伊方3号機の新規制基準への適合性審査に関する
原子力安全専門部会報告書

平成27年8月

伊方原子力発電所環境安全管理委員会
原子力安全専門部会

図8：断層長さ 69km モデル図 (平成27年2月4日原子力安全専門部会資料1-1-1)

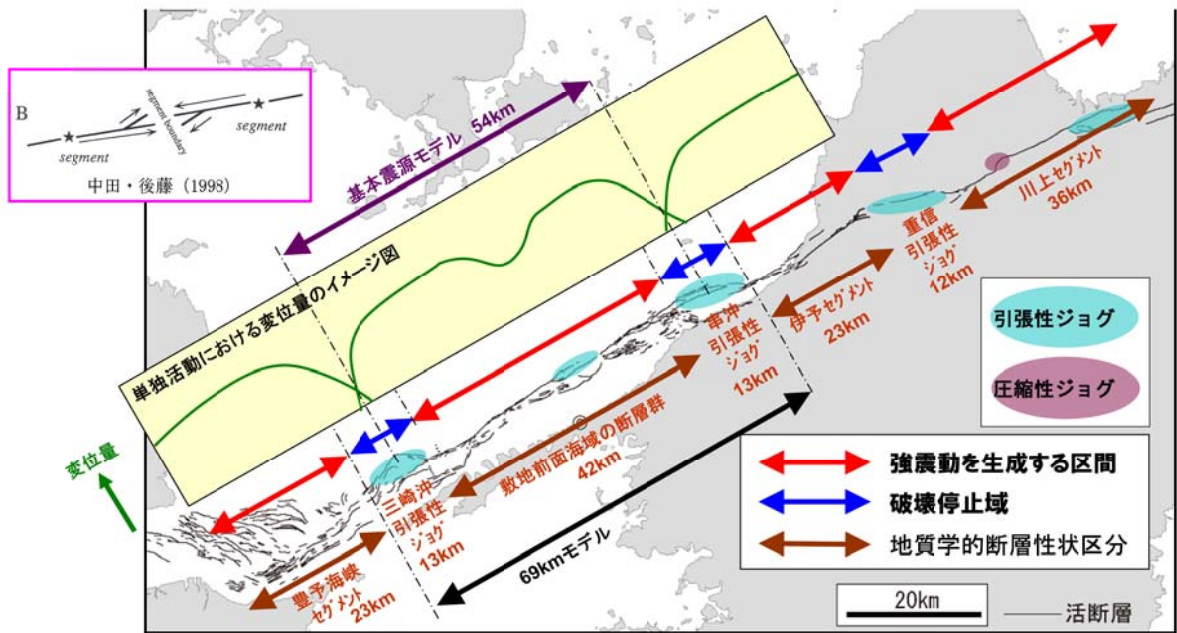
原子力安全専門部会では、東日本大震災で既往の知見では推測が難しい事象が起こったことを考えれば、図8に示した断層の両端にある断層をつなぐ裂け目において、破壊が停止する科学的な知見とは別に、どこで破壊が止まるか分からない可能性もあることから、69 km モデルが最大の地震動を与えるかどうかの観点での検討も行った。

検討の結果は、図9に示すとおり、最大応答加速度が変動する可能性はあるものの、安全余裕で十分にカバーされるものであり、基準地震動 Ss-1、650 ガルに影響を及ぼすようなものではないと言え、その意味で予見不可能性もカバーされていることを確認した。

図 11：不均質モデルと 20MPa 一様モデルとの比較

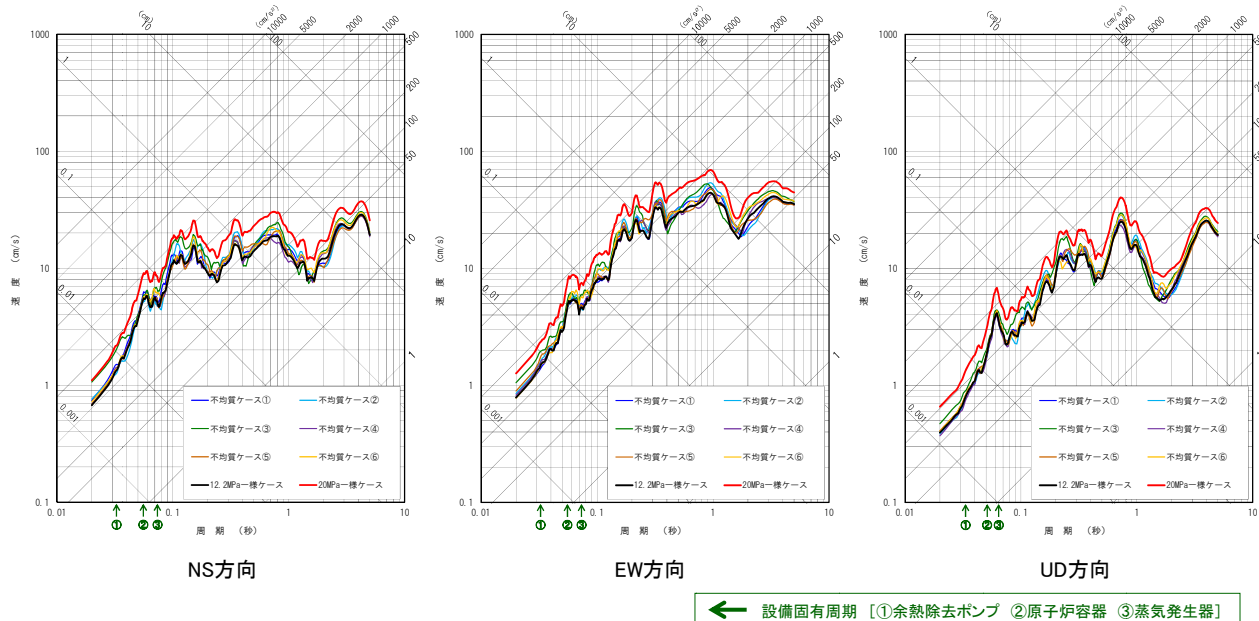
- ・ Chi et al. (2001) の報告から、台湾地震でのすべり量が 20m を超えるメッシュは、ごく一部 (面積比 0.625%) であり、その面積は伊方発電所における敷地前面海域の断層群 (断層長さ 54km) の地震動評価モデルのメッシュの半分に相当する。
- ・ アスペリティ内の不均質性を評価するため、敷地前面海域の断層群の第 1 アスペリティの 1 メッシュ (台湾地震の知見の 2 倍相当の面積) に大きな応力降下量 (25MPa) を与え不均質性を考慮して 6 ケースの評価を行った結果、不確かさとして設定しているアスペリティ全体に 20MPa (基本震源モデルの 1.5 倍相当) を設定したケースを上回るものはない。
- ・ 従って、伊方発電所の地震動評価においては、アスペリティの不均質性も包絡した安全側の評価になっていると考える。(図 10、図 11)

- 各ケースの応答スペクトルを比較したところ、アスペリティ内に不均質(応力降下量25MPa)を設定したケースについては、全メッシュに一律に12.2MPaを設定したケースの応答スペクトルと同程度かやや大きい程度であり、いずれのケースも全メッシュに一律に20.0MPaを設定したケースに包絡されている。
- 以上を踏まえると、伊方発電所の地震動評価においては、アスペリティ全体に対して応力降下量1.5倍の不確かさを考慮しており、アスペリティ内の不均質も包絡した安全側の評価になっていると考える。

図 13：南海トラフの巨大地震の断層モデル解析結果と基準地震動 Ss-1

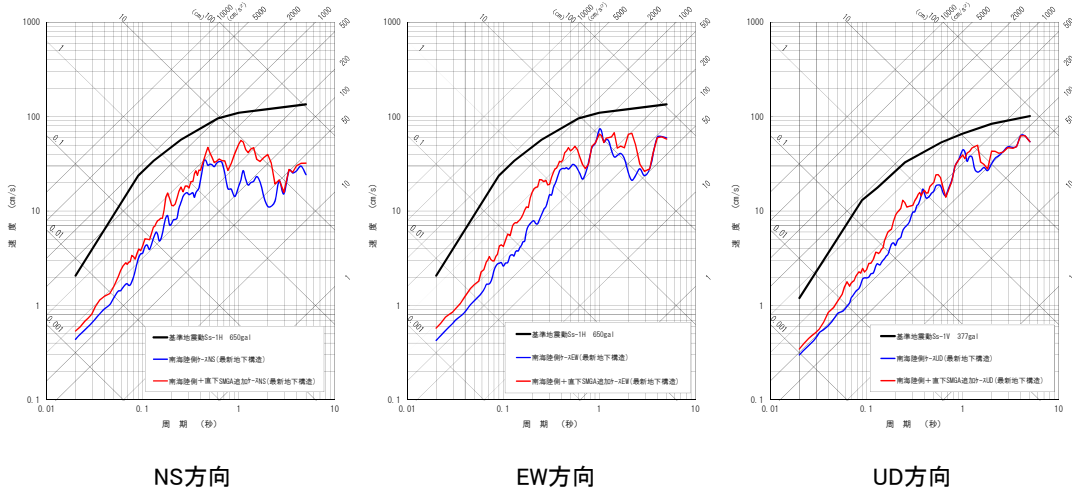
また、原子力安全専門部会では、内閣府の見直しにより想定震源域が伊方発電所近傍まで広がったことを踏まえ、強震動生成域を発電所の直下に配置することを求め、四国電力では、安全側になるよう前述した陸側ケースに伊方発電所直下に強震動生成域を加えた評価を行い、Ss-1 を上回らないことを確認した。（最大 181 ガル） (図 13)

図 25 斜面における引張応力が発生している主要な部分の応力状態例

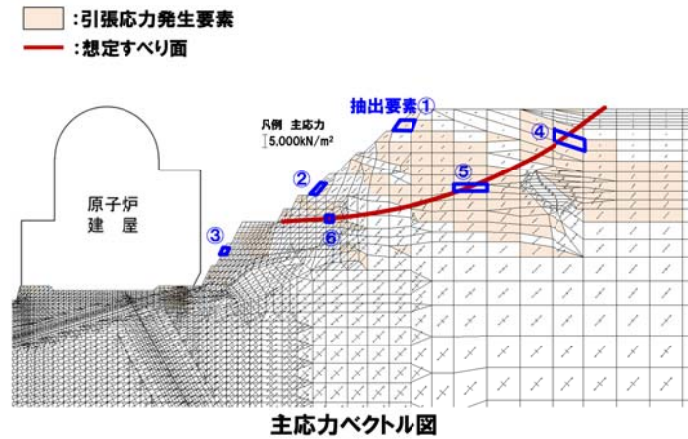
基礎地盤や周辺斜面の解析において、現状の審査基準では、「すべり(せん断)」で評価しているが、地震動が大きくなると「引張」が卓越した部分の確認も必要との考えから、引張が発生している主要な部分の応力状態を時刻歴により確認し、引張応力は、ごく短時間で発生していること、また、引張の発生が想定される斜面表層には、対策工がなされており、地盤の安定性に問題ないことを確認した。(図 25)

なお、原子力安全専門部会では別途、伊方発電所では、破壊の進展を考慮した安定性評価として、最小すべり安全率を示す時刻の慣性力を切り出し、静的非線形解析も実施し、評価基準値を上回ることを確認している。
